Vysvětlení a doplnění zadávací dokumentace č. 5

1. Název veřejné zakázky	Stavební úpravy stávajícího objektu Drtinova 3215/3a, Praha 5
Druh zadávacího řízení	zjednodušené podlimitní řízení dle § 3 písm. a) a § 53 zákona

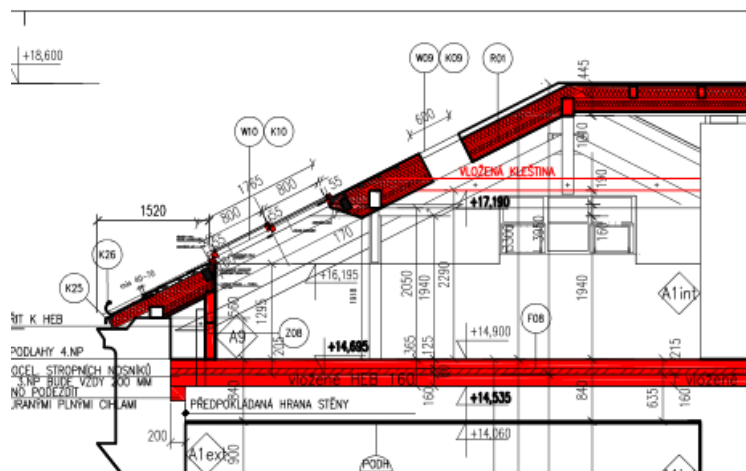
V předaném výkazu výměr SO 01 Stavba část zámečnické konstrukce neodpovídá tabulkám zámečnických výrobků. (Z12 je ve výkazu výměr uveden jako dodávka kotvení k rozvodu topení, ale v tabulce zám. výrobků jsou pod Z12 uvedeny ocelové schody). Žádáme zadavatele o opravu výkazu výměr a dát do souladu s tabulkou zám. výrobků).

Položka Z12 je označena správně – viz výkresová dokumentace a tabulky zám. prvků.

TABULKA ZÁMEČNICKÝCH VÝROBKŮ									
OZNAČENÍ	ZŠ - DRTINOVA 321/3a PRAHA 5 - SO 01	PODLAŽÍ	1.NP	2.NP	3.NP	4.NP	STŘECHA	CELKEM	
Z12		KUSŮ	0	0	0	1	0	1	
POPIS	OCELOVÉ SCHODY Z 3.NP DO 4.NP								
MATERIÁL KONSTRUKCE									
ROZMĚRY	VIZ VÝKRESOVÁ ČÁST – SAMOSTATNÝ VÝKRES								
OPLÁSTĚNÍ	VIZ SAMOSTATNÁ ČÁST – SKLENĚNÉ OPLÁSTĚNÍ NA TERČÍCH S UCHYCENÍM K NOSNÉ OCELOVÉ KONSTRUKCI SCHODIŠTĚ								
POVRCH. OPRAVA	2 x ZÁKLADNÍ NÁTĚR + NÁSTŘIK RAL 9005 – NATNÝ								
KOTVENÍ									
POZNÁMKA	VŠE VIZ SAMOSTATNÝ VÝKRES - STAVEBNÍ ČÁST č.v. 23, 24 a TECH. ZPRÁVA

výřez z výkresu 1.NP (v. č. 11)

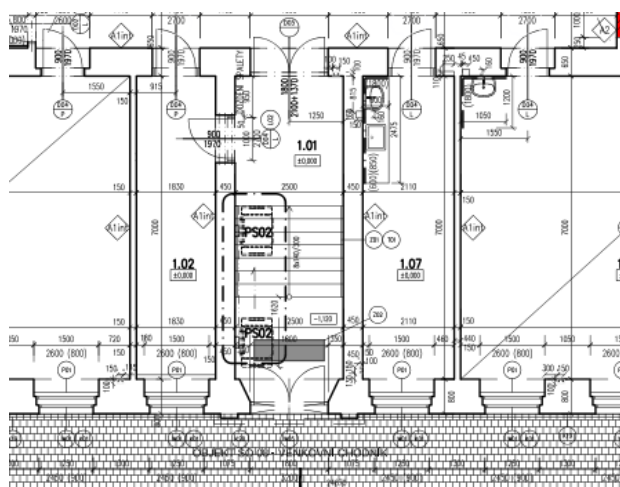
Žádáme zadavatele o upřesnění velikosti plošiny. Navržená velikost v PD je zcela, dle odborné firmy, nedostatečná a neodpovídá typům vozíků A i B – rozměr plošiny 800x900 je pouze pro typ vozíků A. Pokud není určen jednotlivý uživatel, tak výrobci navrhují rozměry plošiny minimálně 750 x 100 případně 800 x 1050.

Dané tvrzení je nepravdivé. Typ plošiny byl konzultován. Projektant apeluje na důkladné prostudování celé dokumentace – resp. PS02 a stavebních výkresů, Jako důkaz tvrzení předkládá následující technickou specifikaci, která je obsahem PS02 a výřez půdorysu 1.NP

Provedení:	vnitřní
Sklopění plošiny, nájездů a trubkových bariér:	automatické
Plošina s protiskluzovým povrchem (šířka x délka):	800 mm x 1050 mm
Nosnost:	250 kg
Rychlost jízdy:	4 m/min.
Počet stanic:	2
Napájení hlavního přívodu:	1+N+PE 240 V, 50 Hz, 0.6 kW
Ovládací napětí:	24 V
Bateriový pohon (jízda i při výpadku proudu):	ANO
Ovládání jízdy plošiny z nástěnných ovladačů (bezdrátová instalace):	ANO
Zamknutí nástěnných ovladačů pomocí klíče:	ANO
Kotvení pojezdové dráhy:	na nosnou zeď
Umístění:	na levé straně schodiště (při pohledu zdola na schodiště)
Zdvih:	1120 mm
Délka jízdní dráhy:	3700 mm
Počet schodů:	8

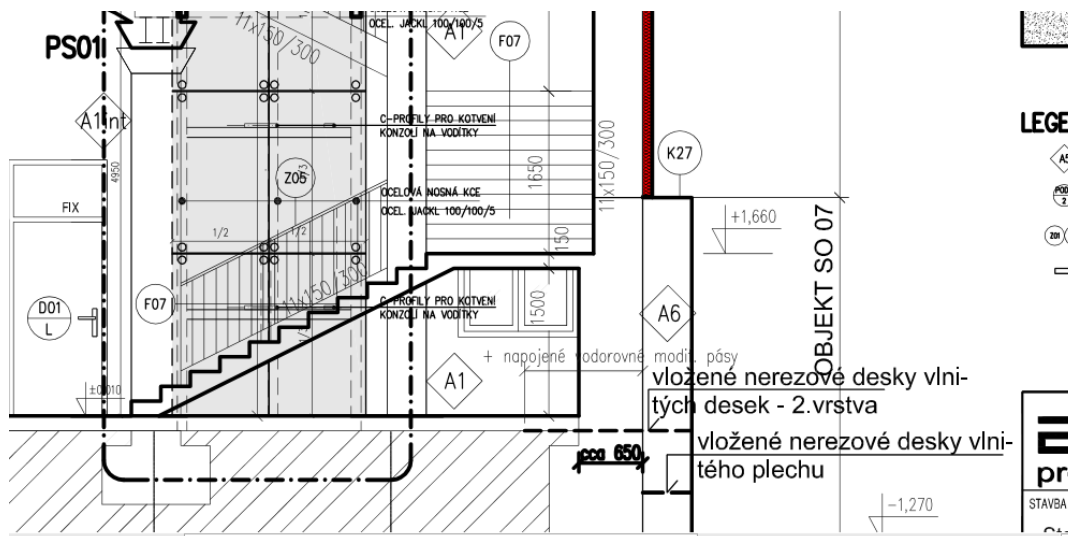
V předané zadávací dokumentaci chybí výkresová dokumentace SO 03 Dešťová kanalizace, SO 04 Vodovodní přípojka, SO 02 Oplocení, SO 07 Štítová stěna, SO 08 Venkovní chodník. Žádáme zadavatele o zaslání chybějící dokumentace.

Štítová stěna SO 07 nechybí ve výkresové dokumentaci, podrobně viz jednotlivé výkresy a technická zpráva.

SO-07 -- sanace stávající opěrné stěny; stávající „plotová“ svislá stěna bude kompletně odizolována HW-systém a omítnuta s použitím sanačních omítek. Poloha řešené stěny je patrná z výkresové dokumentace -- situace a stavební výkresy. Sanovaná stěna bude kompletně nově omítnuta. ¶

A6	VNEJŠÍ SANOVANÁ STĚNA	monochromní barevný okrový odstín -- exteriérová tenkovrstvá probarvená omítkovina na bázi silikonových pryskyřic s přísadky protiplísňových přísad, mramorů a křemíku o konstantní zrnitosti max. 1 mm
□	□	penetrace podkladu
□	□	Sanační omítková soklová WTA -- Sanační jádrová omítková s vyšší pevností pro omítnutí vlhkého a mrazem nebo solí poškozeného cihelného, kamenného nebo smíšeného zdiva
□	□	Sanační omítková podkladní WTA Porezní omítková pro vyrovnání hrubých nerovností v podkladu -- součást sanačního omítkového systému
□	□	Sanační podhoz WTA Sanační postřík (podhoz) pro úpravu podkladu pod sanační jádrové omítky
□	□	STAVAJÍCÍ ZDIVO
□	□	Sanační podhoz WTA Sanační postřík (podhoz) pro úpravu podkladu pod sanační jádrové omítky
□	□	Sanační omítková podkladní WTA Porezní omítková pro vyrovnání hrubých nerovností v podkladu -- součást sanačního omítkového systému
□	□	Sanační omítková soklová WTA -- Sanační jádrová omítková s vyšší pevností pro omítnutí vlhkého a mrazem nebo solí poškozeného cihelného, kamenného nebo smíšeného zdiva
